### Κιτ οδοντωτού ιμάντα CT1077K2/ WP2 για Opel, Alfa, Fiat, Saab, Chevrolet διάφορα μοντέλα 1,6/1,8 από το 2003

#### Πρόβλημα:

Εικ. 1  
Εκδόσεις τροχαλία με κοπίλια

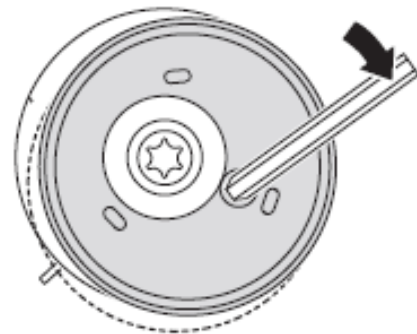
Η τροχαλία τάνυσης που παραδίδεται παρουσιάζει οπτικές διαφορές σε σχέση με την τοποθετημένη στο όχημα τροχαλία.

Η ContiTech παραδίδει δύο διαφορετικές εκδόσεις για την τροχαλία τάνυσης με ή χωρίς την κοπίλια KM-6333. Και οι δύο εκδόσεις είναι διαφορετικές στη συναρμολόγηση, αλλά είναι εξίσου εύχρηστες.

Στην έκδοση με προσυναρμολογημένη κοπίλια, η κοπίλια σφίγγει μετά την τοποθέτηση του ιμάντα. Και σε αυτήν την περίπτωση η τάση ρυθμίζεται αυτόματα.
